MUBO/19038/2021/INV/Ka

VYSVĚTLENÍ ZADÁVACÍ DOKUMENTACE č. 2

Název zakázky: **Bohumínská městská nemocnice – přístavba ambulantního traktu vč. příjezdové komunikace a parkoviště**
Zadavatel: město Bohumín
se sídlem: Masarykova 158, 735 81 Bohumín
IČ: 00297569

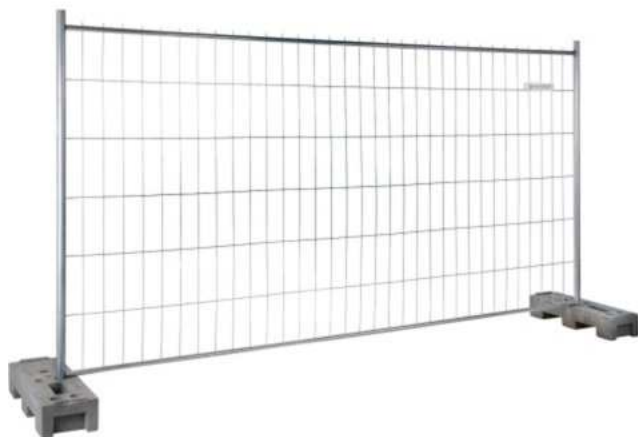
V Příloze č. 4 BMN ambulance – výkaz výměr v listu SO 09 Oplocení je pol. č. 3 D+M dočasného oplocení pro uzavření areálu – m – 78,100. Není zde uveden podrobný seznam všech prací potřebných k provedení tohoto oplocení včetně výpočtu jejich výměr, aby bylo možné objektivně ocenit tuto položku.

Dotaz: Žádáme o prověření a doplnění podrobného popisu prací včetně jejich výměr nebo o stanovení řízené ceny stejné pro všechny uchazeče.

Jedná se o staveništní oplocení osazené do betonových patek, osová vzdálenost cca 3500 mm – viz. obrázek, rozsah viz. situace oplocení.
